Zadavatel:	Dopravní podnik Ostrava a.s., IČ: 619 74 757, se sídlem Poděbradova 494/2, Moravská Ostrava, 702 00 Ostrava Statutární město Ostrava, IČ: 008 45 451, se sídlem Prokešovo náměstí 1803/8, Moravská Ostrava, 702 00 Ostrava Správa silnic Moravskoslezského kraje, příspěvková organizace, IČ: 000 95 711, se sídlem Úprkova 795/1, 702 23 Ostrava (dále společně jen „Zadavatel“)
Veřejná zakázka:	Veřejná zakázka s názvem „Revitalizace Náměstí Republiky“, ev. č. ve věstníku Z2025-000442 (dále jen „Zakázka“)
Režim a druh Zakázky:	Nadlimitní na stavební práce
Druh řízení:	Otevřené dle zákona č. 134/2016 Sb., o zadávání veřejných zakázek (dále jen „ZZVZ“)
Věc:	Vysvětlení/změna zadávací dokumentace č. 13

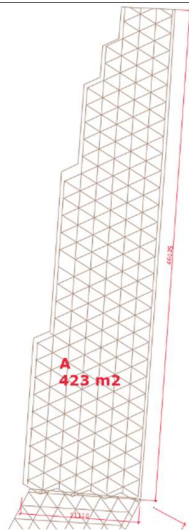
Žádost č.	78
Datum doručení:	10.2.2025
Přesné znění žádosti:	<p><i>V Zadávací dokumentaci konkrétně v části 601_602_603_3 se v části SKR v technické zprávě uvádí:</i></p> <p>„PRO OCELOVOU KONSTRUKCI V PRŮMYSLOVÉM PROSTŘEDÍ JE STANOVEN STUPEŇ KOROZNÍ AGRESIVITY C3“</p> <p><i>Dále se uvádí:</i></p> <p>A) NOVÁ OK: PŘÍPRAVA POVRCHU OCELOVÉ KONSTRUKCE: OTRYSKAT POVRCH NA STUPEŇ SA 2,5 VČETNĚ PROVEDENÍ ZÁKLADNÍHO NÁTĚRU, OBLAST MONTÁŽNÍCH SVAROVÝCH SPOJŮ OPATŘIT SNÍMATELNÝM LAKEM. V SOULADU SE SPECIFIKACÍ NÁTĚROVÝCH SYSTÉMŮ DLE NORMY ČSN EN ISO 12944-2 JE DOPORUČENÁ NÁSLEDUJÍCÍ SKLADBA NÁTĚROVÉHO SYSTÉMU V SOULADU S KOROZNÍ AGRESIVITOU PROSTŘEDÍ. OCEL KONSTRUKČNÍ – (VÁLCOVANÉ PROFILY, PLECHY...)</p> <ol style="list-style-type: none"> 1. nátěr (základní) 1x tl. min. 120 µm 2. nátěr (mezivrstva) 1x tl. min. 120 µm 3. nátěr (vrchní) 1x tl. min. 80 µm <p>Celkem tl. min. 320 µm</p>

<p>Uvedená skladba nátěrového systému v celkové tl. 320 um odpovídá stupni korozní agresivity C5. V zadávací dokumentaci se tedy nacházejí dva požadavky na nátěrový systém, které jsou vzájemným rozporu.</p> <p>Pokud bude požadován stupeň korozní agresivity C3, tak složení nátěrového systému bude provedeno s jinou skladbou nátěrového systému.</p> <p>Pokud má být dodrženo požadované složení nátěrového systému, pak si touto cestou dovoluje uchazeč požádat o úpravu projektové dokumentace ochrany ocelové konstrukce na stupeň korozní agresivity C5.</p> <p>Dodavatel si touto cestou dovoluje požádat zadavatele o vyjasnění který z uvedených požadavků má uchazeč dodržet a dále o úpravu zadávací dokumentace tak, aby bylo zadání jednotné?</p>
Reakce Zadavatele:	<p>V rámci projektové dokumentace platí požadavek na stupeň korozní agresivity C3. Uvedená skladba nátěrového systému v celkové tl. 320 um je uvedena jako doporučená (je uvedeno i v textu PD). Je na dodavateli ocelové konstrukce stanovit počet vrstev, materiálové řešení a tloušťky nátěru, aby vyhověl požadovanému stupni korozní agresivity C3.</p>

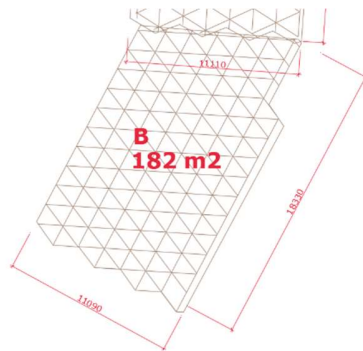
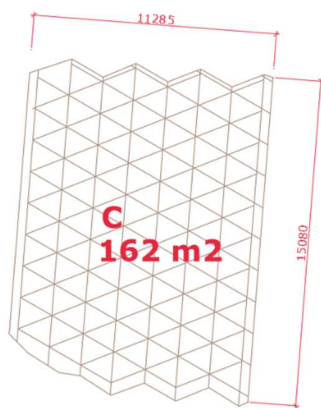
Žádost č.	84								
Datum doručení:	10.2.2025								
Přesné znění žádosti:	<p><i>V dodatečných informacích č. 7 v dotazu č.60 zadavatel odpověděl následovně:</i></p>

<p><i>Po prostudování zmíněného půdorysu musí uchazeč konstatovat, že na výkresu se nenacházejí kóty, ze kterých by bylo možné aspoň orientačně odhadnout plochu daných opravovaných nátěrů.</i></p> <p><i>Rozsah stanovený půdorysem dle odpovědi zadavatele je nejednoznačný. Celkový rozsah nelze z výkresu stanovit.</i></p> <p><i>Dodavatel si touto cestou dovoluje požádat zadavatele o uvedení přesné výměry v metrech čtverečních pro opravu a nátěr ocelových přístřešku tak aby je jednotliví uchazeči byli schopni relevantně ocenit.</i></p>	Žádost č.	60	Datum doručení:	28.1.2025	Přesné znění žádosti:	<p><i>Jedná se o objekt SO 601, 602.2, 603.3 Podchody – úroveň 01 Stavební část – položky č. 153 – Oprava a nátěr ocelových přístřešků vstupních objektů SO 601 – 1 kpl a č. 154 – Očištění a nátěr ocelových prvků (strop) – 1 kpl. Dovolují si Vás požádat o bližší specifikaci, resp. kde ji najdeme.</i></p>	Reakce Zadavatele:	<p>Jedná se o opravu a nátěr stávajících přístřešků nad výstupy z podchodů u ul. Senovážná. Rozsah je patrný např. z půdorysu SO 002.3 Demolice – objekty zastřešení nástupiště TRAM.</p> <div data-bbox="596 869 1385 1093">  </div>
Žádost č.	60								
Datum doručení:	28.1.2025								
Přesné znění žádosti:	<p><i>Jedná se o objekt SO 601, 602.2, 603.3 Podchody – úroveň 01 Stavební část – položky č. 153 – Oprava a nátěr ocelových přístřešků vstupních objektů SO 601 – 1 kpl a č. 154 – Očištění a nátěr ocelových prvků (strop) – 1 kpl. Dovolují si Vás požádat o bližší specifikaci, resp. kde ji najdeme.</i></p>								
Reakce Zadavatele:	<p>Jedná se o opravu a nátěr stávajících přístřešků nad výstupy z podchodů u ul. Senovážná. Rozsah je patrný např. z půdorysu SO 002.3 Demolice – objekty zastřešení nástupiště TRAM.</p> <div data-bbox="596 869 1385 1093">  </div>								
Reakce Zadavatele:	<p>Jedná se o prostorovou příhradovou konstrukci na nosných ocelových sloupech (16 sloupů rozměrů cca 200x500mm, výška proměnná cca 5000mm), která je volně přístupná. Příhradová konstrukce je tvořena ocelovými trubkami, které tvoří modulový systém rovnoramenných trojúhelníků. Průměr trubek do 50mm. Na tuto prostorovou příhradovou konstrukci je uložen trapézový ocelový plech, který je nutné uvažovat při nátěru. Výška příhradové konstrukce s trapézovým záklopem je cca 1500mm.</p> <p>Jedná se o trojici přístřešků A, B, C.</p> <p>A: 423 m²</p>

B: 182 m²

C: 162 m²
